IGK.271.6.2020.MG

Dotyczy postępowania na: „Budowa kotłowni na pellet w Szkole Podstawowej w Gródku”.

WYJAŚNIENIA I ZMIANY TREŚCI SPECYFIKACJI ISTOTNYCH WARUNKÓW ZAMÓWIENIA

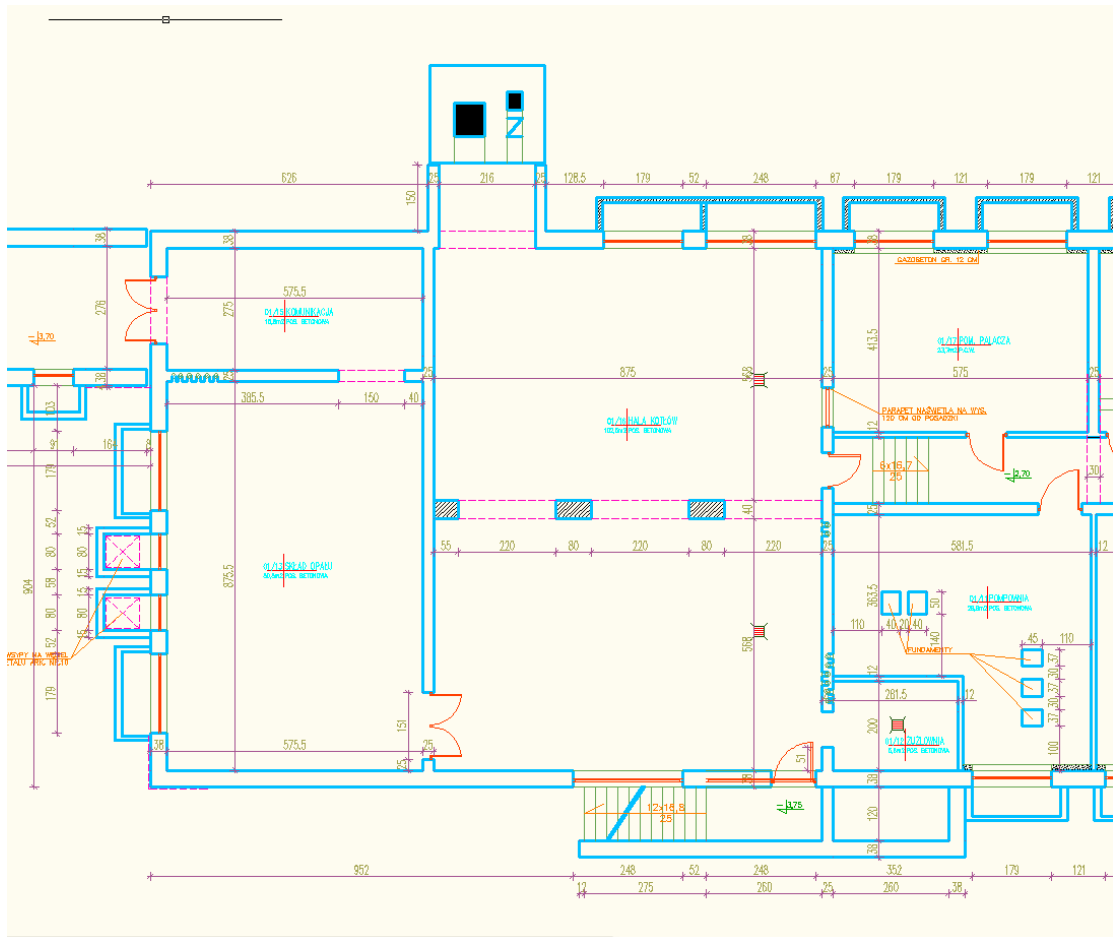
14) Zwracamy się z prośbą o udostępnienie zwymiarowanych rzutów kotłowni.

Odpowiedź: Poniżej zwymiarowane pomieszczenia.
